三亚海棠湾HT07-05-06地块项目建筑设计方案优化的 批前公示

规划变更调整内容

15#楼调整说明

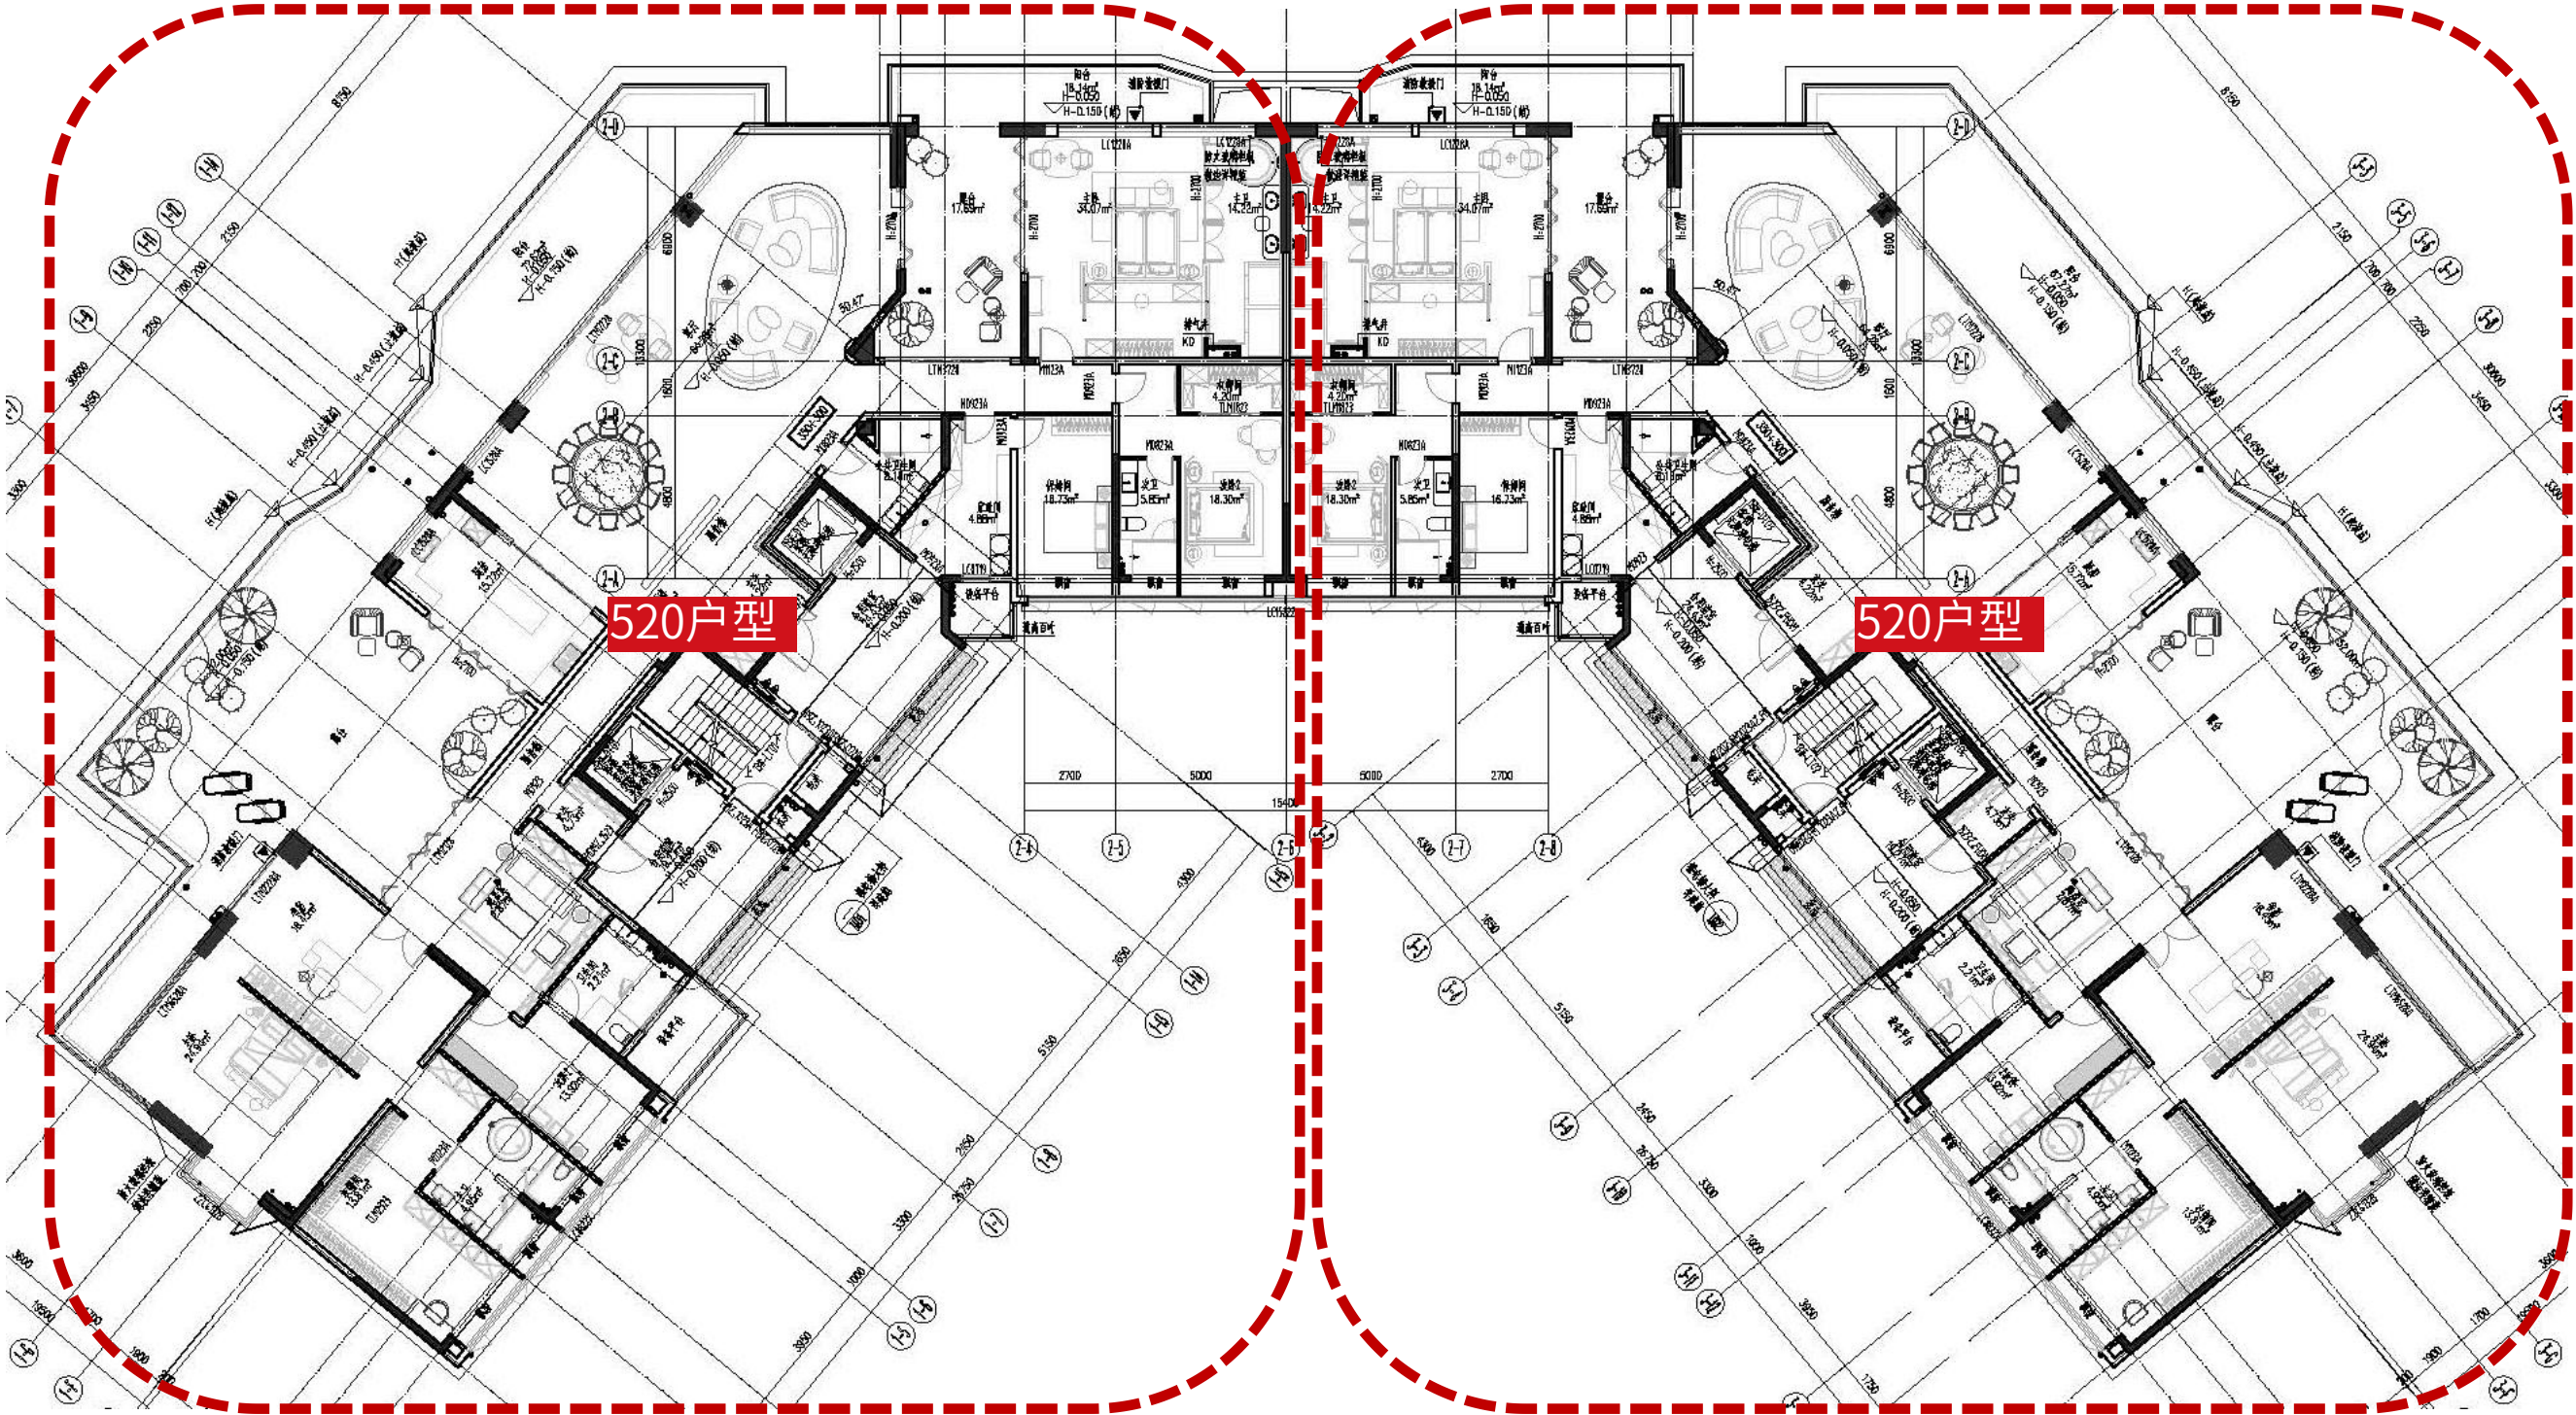
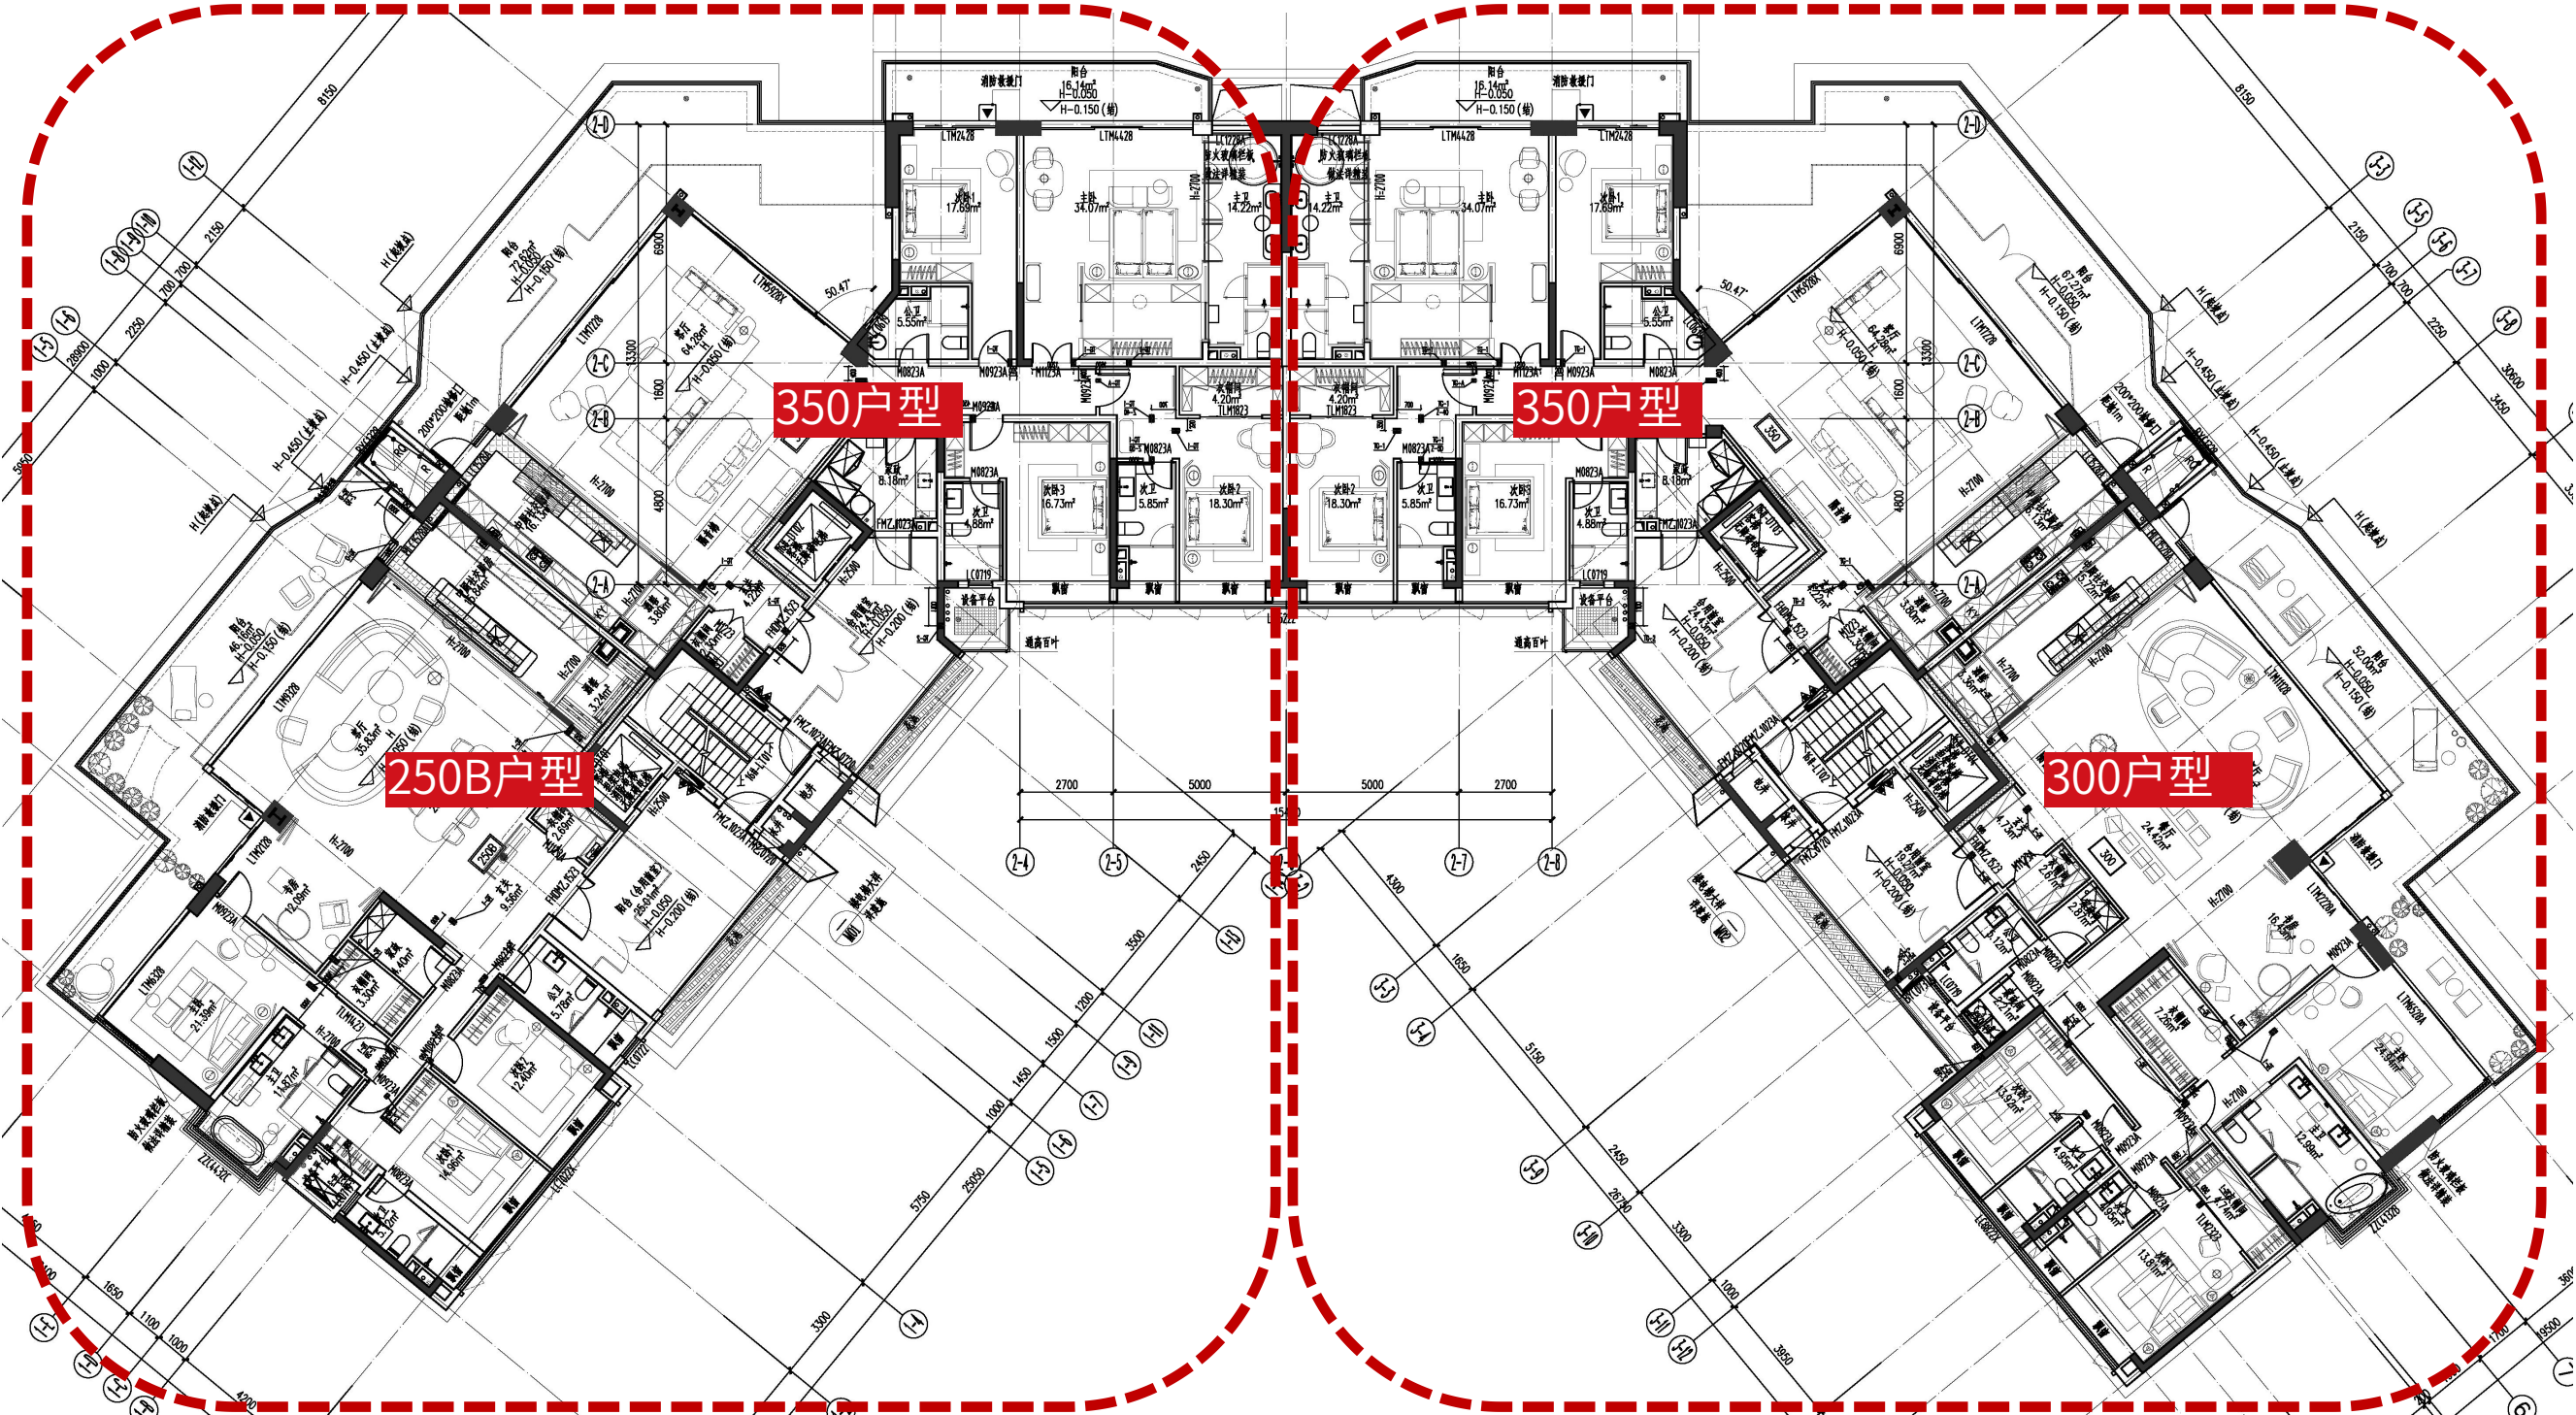
1.顶层住宅由原来两户合并为一户。
